VOIES NAVIGABLES DE FRANCE

canal latéral à la Loire et canal de Roanne à Digoin

NOTE COMPLÉMENTAIRE pour l'instruction

Elaboration d'un Plan de Gestion Pluriannuel des Opérations de Dragage d'entretien
(PGPOD)

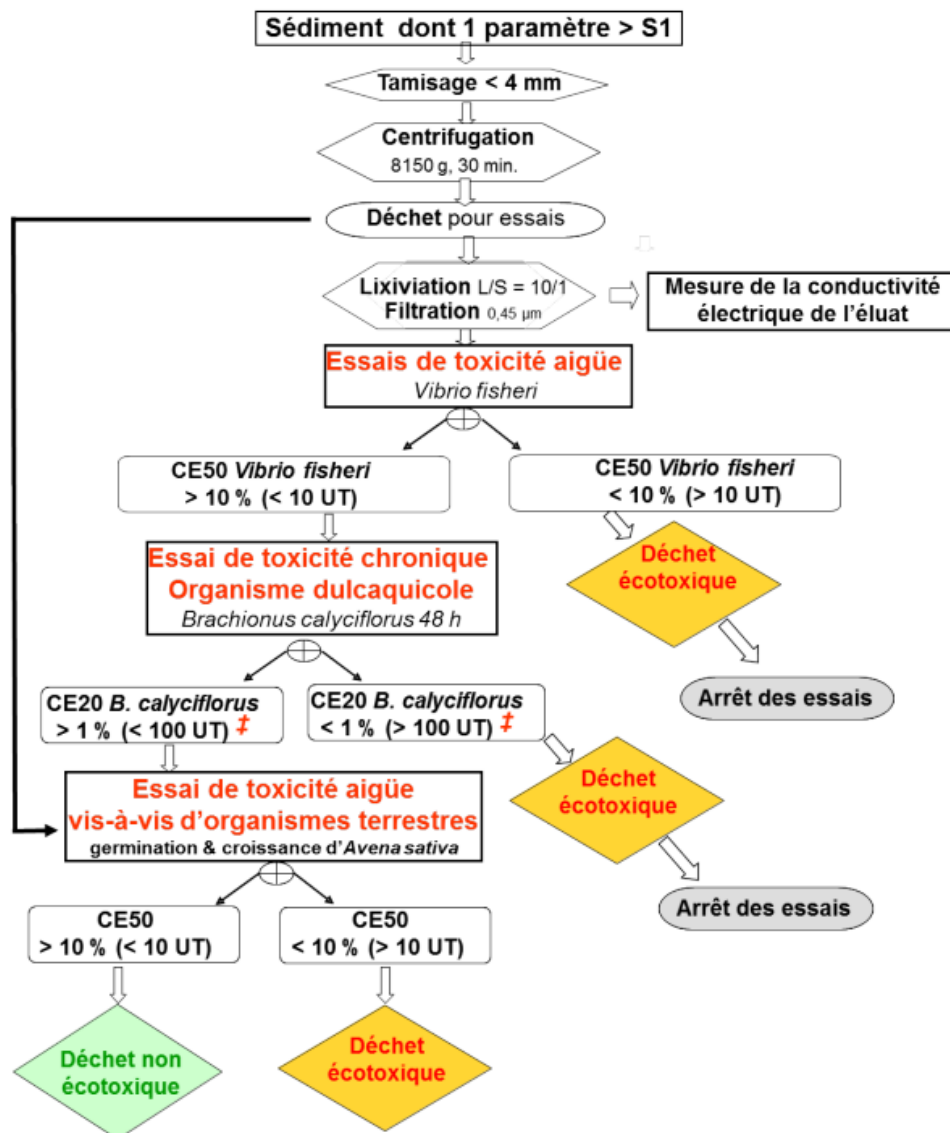
Page 5 « Dépassement en plomb pour l'analyse de sédiment du pont canal »

La teneur mesurée en plomb dans l'échantillon de sédiment CLL_ZE3 prélevé dans la zone du pont canal s'élève à 133 mg/kg ms (cf tableau 79 page 214). Cette teneur est supérieure au seuil S1 (fixé à 100 mg/kg ms).

Ce seuil correspond aux valeurs guides définies dans l'arrêté du 9 août 2006 relatif aux niveaux à prendre en compte lors d'une analyse de rejets dans les eaux de surfaces ou de sédiments marins, estuariens ou extraits de cours d'eau ou canaux relevant respectivement des rubriques 2.2.3.0, 4.1.3.0 et 3.2.1.0 de la nomenclature annexée au décret n°93-743 du 29 mars 1993.

Il ne s'agit pas d'un seuil permettant de déterminer la dangerosité des sédiments ou leur caractère inerte/ non inerte.
